ГАЙКИ КРЫЛЬЧАТЫЕ

Wing nuts.
Construction and dimensionsГОСТ
3385—69*Взамен
ГОСТ 3385—57

Дата введения 01.01.90

1. Конструкция и размеры гаек должны соответствовать указанным на чертеже и в таблице.

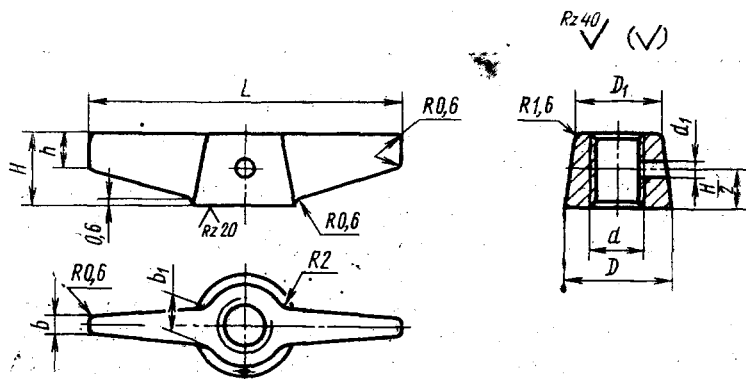
Пункт 1. Чертеж. Заменить параметры шероховатости: $Rz\ 40$ на $Ra\ 6,3$;
 $Rz\ 20$ на $Ra\ 3,2$;

размер d_1 заключить в скобки;

примечание изложить в новой редакции: «Примечание. Размер в скобках — после сборки. Отверстие d_1 под штифт просверлить насквозь и развернуть с полем допуска — $K7$ ».
